# PGT Ponte San Pietro

**VARIANTE GENERALE 2019**  
**PIANO DI GOVERNO DEL TERRITORIO**  
L.R. n. 12 del 11/03/2005

**Recepimento pareri**

**Proposta di controdeduzioni  
alle osservazioni**

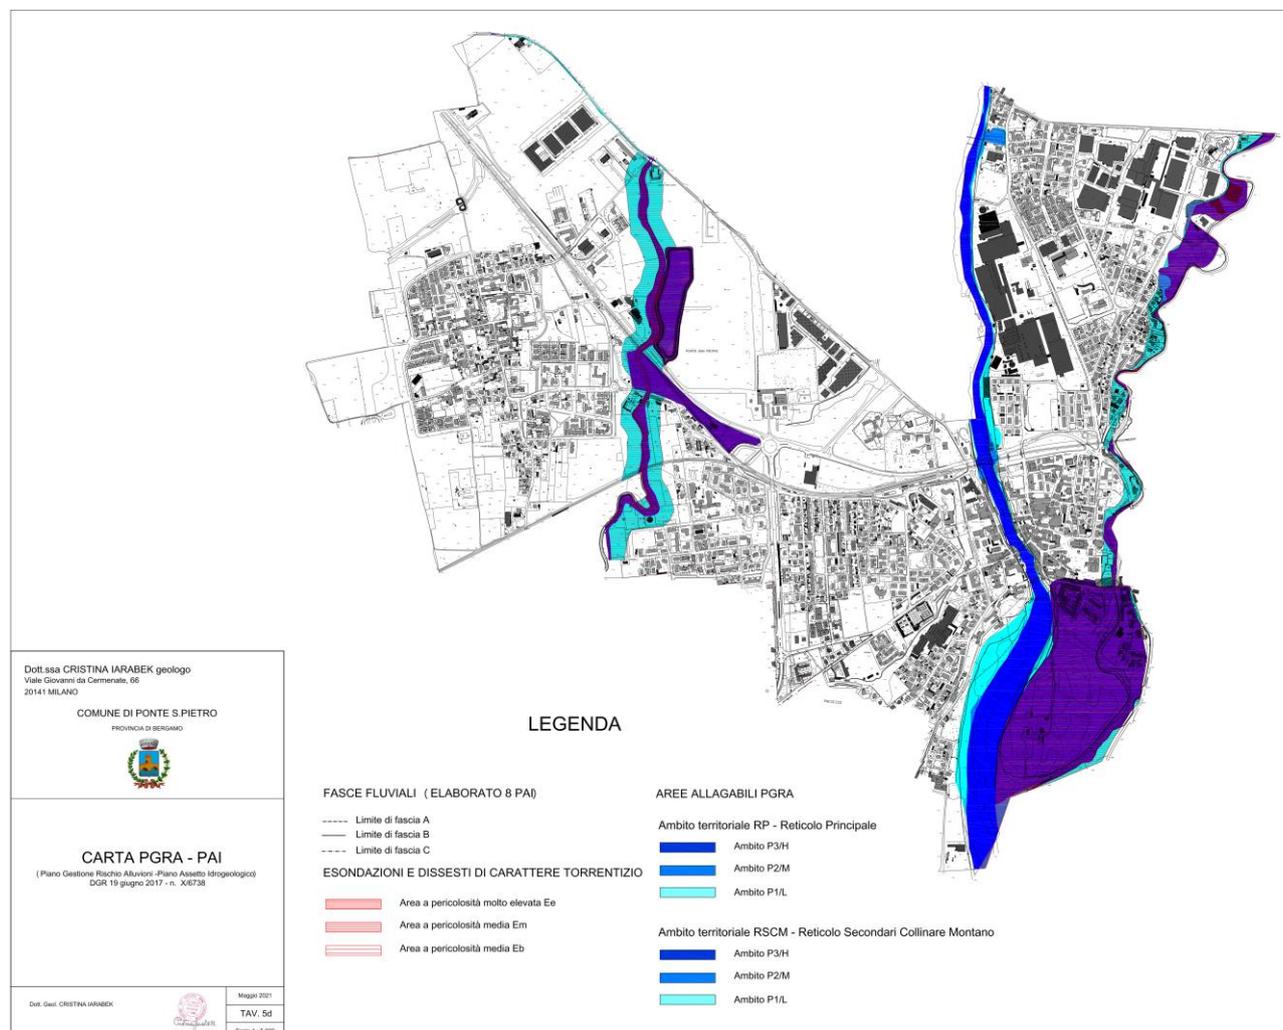
1 Con riferimento alla Carta PAI-PGRA si osserva quanto segue:

- Integrare le fasce fluviali del Fiume Brembo negli elaborati
- le perimetrazioni delle aree allagabili relative al torrente Quisa riportate sono corrispondono alla versione 2019 (non modificata dalla versione 2020) del P.G.R.A. solo nella porzione di territorio più prossima alla confluenza con il Fiume Brembo, mentre per il restante tratto di asta risultano troncate secondo i limiti esterni delle aree Ee Eb ed Em dello studio vigente; si chiede quindi di riportarle integralmente ampliandole eventualmente sulla base delle analisi locali di maggior dettaglio e di modificare anche le perimetrazioni P.A.I. Ee, Eb ed Em in modo da farle coincidere rispettivamente con le aree a pericolosità P3, P2 e P1

- relativamente al Torrente Lesina si fa presente che con lettera prot. n. Z1.2020.0032630 del 08/09/2020 si è invitato il Comune, al fine di attuare un'adeguata prevenzione e gestione dei rischi di alluvione, a tener conto degli esiti dello studio idrogeologico, idraulico e ambientale a scala di sottobacino idrografico dei Torrenti Lesina, Bregogna e affluenti, realizzato nell'anno 2010 anche, in collaborazione con i Comuni interessati. Si ricorda inoltre che con d.g.r. 9 settembre 2019 n. XI/2120 lo studio di sottobacino è stato inserito nell'elenco degli studi di riferimento obbligatorio per la redazione e l'aggiornamento della componente geologica dei PGT riportato nell'Allegato 1 ai Criteri ed indirizzi per la definizione della componente geologica, idrogeologica e sismica del piano di governo del territorio (art. 57, l.r. 12/2005);

- nel tener conto degli esiti dello studio di sottobacino occorrerà considerare anche l'avvenuta realizzazione della vasca di laminazione in località Sottoriva, a monte della S.S. 342, che ha ridotto parzialmente la pericolosità idraulica del territorio a valle; a tale proposito si evidenzia che la vasca è stata riportata, unicamente come ubicazione, in tutte le carte (compresa quella del reticolo minore) ma non nella carta PAI-PGRA; di essa, inoltre, non vi è menzione all'interno dell'elaborato descrittivo. Occorrerà quindi valutarne anche l'efficacia, considerando la piena di progetto assunta per la progettazione dell'opera. Come già detto per Quisa, anche per il Lesina la delimitazione delle aree Ee, Eb ed Em deve essere aggiornata facendola coincidere con la delimitazione delle aree allagabili P3, P2 e P1 ridefinite come detto sopra.

Si chiede pertanto di rendere coerenti gli elaborati sulla base delle modifiche sopra richieste.

Si recepisce il parere di Regione Lombardia e si aggiornano di conseguenza gli elaborati grafici della componente geologica del PGT e, per coordinamento, tutte le tavole del PGT interessate dai vincoli.

Di seguito si riporta una figura che presenta in termini sintetici le nuove perimetrazioni dei vincoli redatte in conformità con le prescrizioni di Regione Lombardia

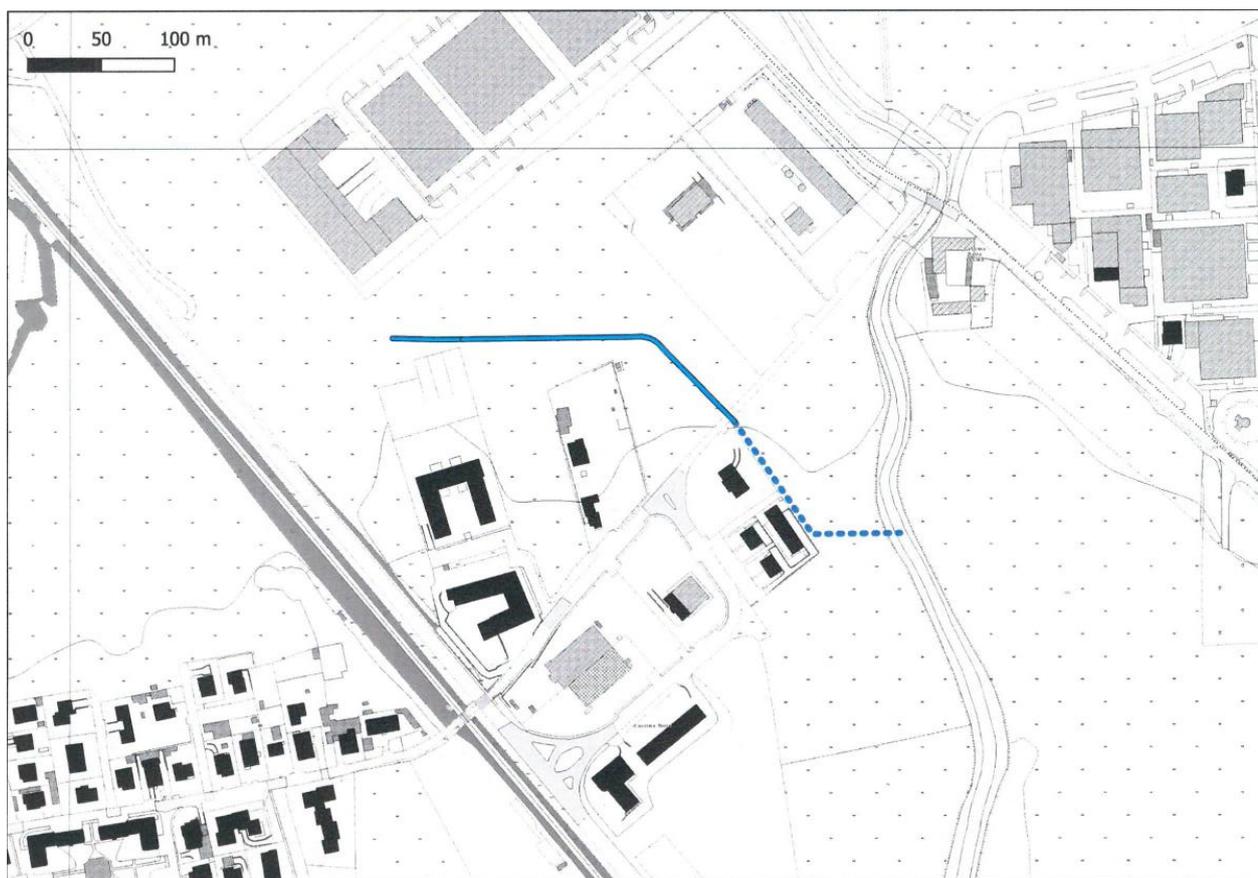
Il consorzio di Bonifica della Media Pianura Bergamasca, con nota prot. 3155 del 11/03/2021 comunica che il documento Polizia Idraulica, per la parte relativa al "Reticolo di Bonifica" risulta essere conforme al vigente regolamento consortile di Polizia Idraulica. Riguardo alla individuazione del reticolo idrico di bonifica viene richiesto l'inserimento negli elaborati grafici e descrittivi dello "Scolmatore acque meteoriche a nord della frazione di Locate" come da allegato grafico che si riporta.

Si recepisce la nota del Consorzio di Bonifica e si aggiornano di conseguenza gli elaborati grafici della componente geologica del PGT e, per coordinamento, tutte le tavole del PGT.

Di seguito si riporta una figura che presenta in termini sintetici le nuove perimetrazioni dei vincoli redatte in conformità con le prescrizioni di Regione Lombardia

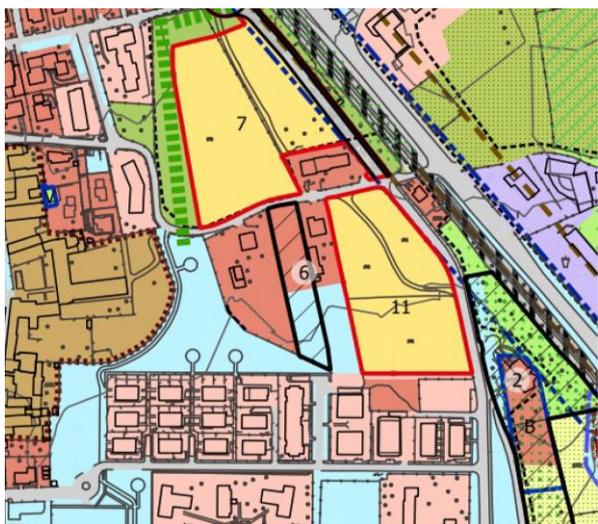
L'osservante, proprietaria del lotto sito in via Don Primo Mazzolari e identificato al mappale 1444 presenta le seguenti osservazioni:

- La destinazione urbanistica assegnata dalla Variante 2019 adottata divide il lotto di proprietà in due parti, la parte a nord come 'Ambiti residenziali di Completamento' e la parte sud come 'Verde estensivo non attrezzato' disciplinato dal PdS;
- Sull'area di inviluppo, insiste la presenza di un edificio realizzato dalla proprietà adiacente sul lato est e a ridosso del confine, di conseguenza mantenendo la distanza di 10 metri da tale edificio, unitamente alla ridotta larghezza del lotto (circa 22 m), fa sì che la larghezza dell'area di inviluppo sia per buona parte di circa 7 m, compromettendo così lo sviluppo della capacità edificatoria assegnata.

La scrivente in considerazione di tale condizione chiede di riposizionare all'interno dell'area di proprietà le due zone urbanistiche in modo tale che l'area di rispetto del fabbricato realizzato sulla proprietà adiacente non ricada all'interno dell'area di inviluppo della zona residenziale di completamento, il tutto senza modifiche all'entità della capacità edificatoria, e alla consistenza delle due zone urbanistiche.

Si propone di non accogliere l'osservazione perché la modifica richiesta comporterebbe la frammentazione degli spazi aperti previsti dal PGT che concorrono alla formazione della rete ecologica e ad attivare azioni volte ad una migliore resilienza del territorio di Locate, costituendo al contrario uno spazio a verde intercluso non connesso alla rete verde in contrasto con gli obiettivi del PGT e con effetti sul Bilancio Ecologico dei Suoli verificato in sede di compatibilità con il PTCP della Provincia di Bergamo.

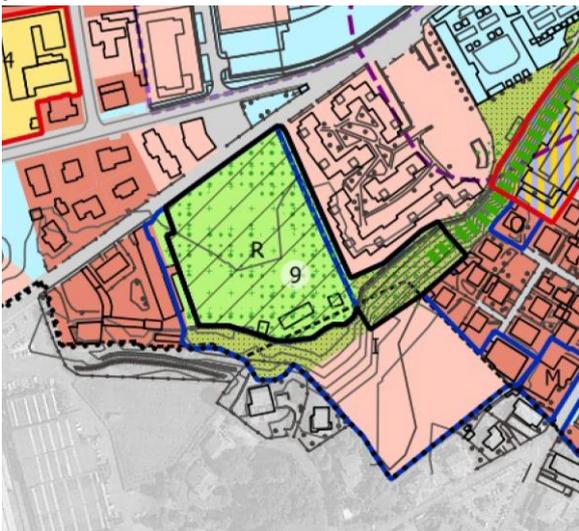
- b) Che l'articolo 13.8.4 delle Nta del PdR relativo all'ambito R sia modificato nel seguente modo:
  - ST indicativa: 11.050 mq
  - Volume edificabile VU: 6.000 mc

L'ambito oggetto di osservazione è classificato dal PGT adottato come area a sensibilità paesaggistica molto alta in conseguenza della ampia presenza di alberature di alto fusto e per gli aspetti connessi alla qualità dell'insediamento presente ampiamente descritti nella osservazione.

Si propone di non accogliere l'osservazione e di non modificare quanto presente negli elaborati del PGT adottato che, peraltro, conferma quanto già presente nel PGT vigente.

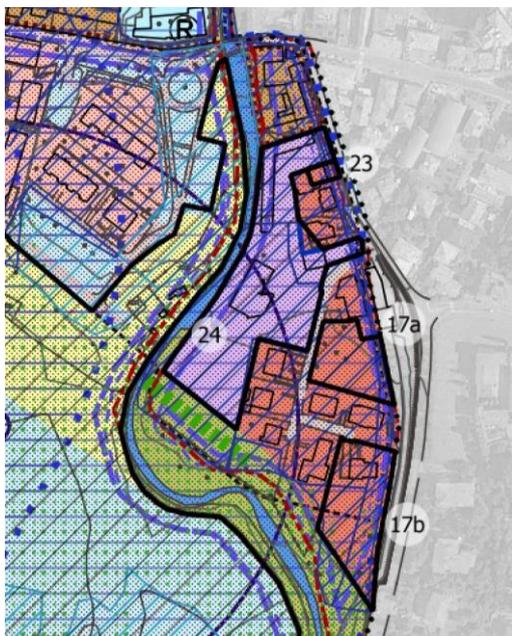
- a) che l'AT2 previsto dal PGT vigente venga ripristinato anche nella Variante adottata con prescrizione, presupposta all'attuazione del medesimo, della realizzazione - a carico della società Colleoni Fortunato s.n.c. o anche mediante la corresponsione di quanto dovuto per le stesse all'Amministrazione comunale delle opere di mitigazione del rischio idraulico per le aree in questione, così come indicate nell'intervento 1b della Relazione Idraulica del 2017, presupposta al P.R.G.A. 2019, e consistenti, nel soprizzo del muro arginale lotto 1b (dalla sezione 2410 alla sezione 2460, comprensivo della riprofilatura d'alveo dalla sezione 2410 alla sezione 2425) con adeguamento in quota del muro esistente - intervento 10 sponda SX h.1.mt lunghezza = 345 m, da considerarsi quali opere a scomputo degli oneri previsti per l'attuazione dell'AT2;

Nel ribadire che l'eventuale modifica della delimitazione delle aree allagabili è, ai sensi della citata DGR 6738/2017, procedura di competenza Regione Lombardia e non è il PGT la sede per una modificazione della stessa, si prende atto della integrazione protocollata in data 01/06/2021 costituita da uno specifico studio idrologico e idraulico.

Di conseguenza non può essere accolta la richiesta dell'osservante di confermare la previsione dell'Ambito di Trasformazione AT2, anche qualora i privati si dicessero disponibili a farsi carico degli interventi di messa in sicurezza locale dell'alveo, in presenza del vincolo imposto dal PGRA.

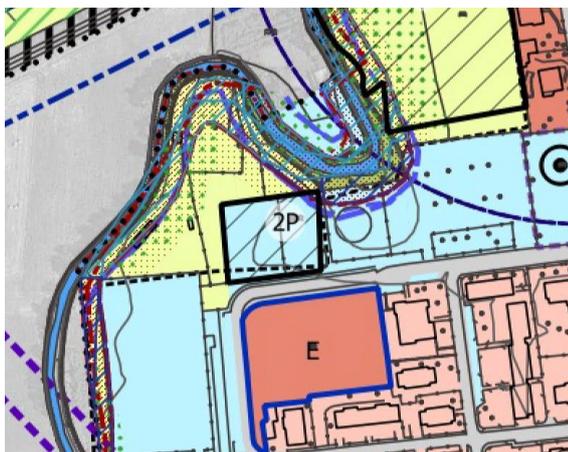
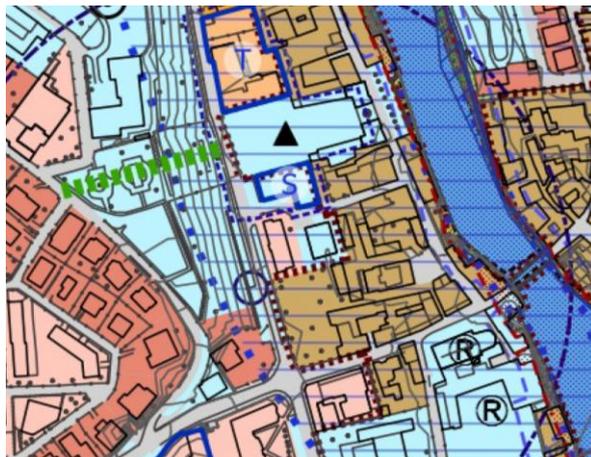
- a) In merito all'ambito a volumetria definita 'S' previsto dal PdR, relativo all'immobile ex Inam localizzato in Piazza Libertà si evidenzia che dalla relazione della Variante emerge la previsione del cambio di destinazione d'uso dell'edificio, previsione che andrebbe in contrasto con il manifestato proposito di farne un presidio socio-sanitario territoriale:  
Gli scriventi chiedono di ripristinare l'originaria destinazione d'uso dello stabile modificandola da 'residenziale' a 'servizi'.

- b) In merito all'intervento previsto nel PdS, localizzato in via Forlanini che prevede la collocazione di servizi per mobilità e sosta dove sono attualmente presenti orti urbani richiamano gli elevati benefici derivanti dalla presenza degli orti urbani in termini sociali, di produzione agricola familiare e di carattere ambientale nonché una fonte di consumo di suolo  
A tale proposito si chiede il mantenimento dell'attuale destinazione ad area rivedendo la conversione a servizi per la mobilità e la sosta/parcheggio; affrontando il tema del fabbisogno di aree adoperandosi per promuovere modalità di trasporto urbano più efficaci (fermata della metropolitana leggera, servizi di 'sharing' di bici e monopattini, convenzione con ATB per servizio gratuito da stazione FS a Policlinico e viceversa ecc..)

Per la lettera a) si richiama quanto già indicato nella proposta di controdeduzione all'osservazione 21, si propone pertanto di accogliere questo punto dell'osservazione
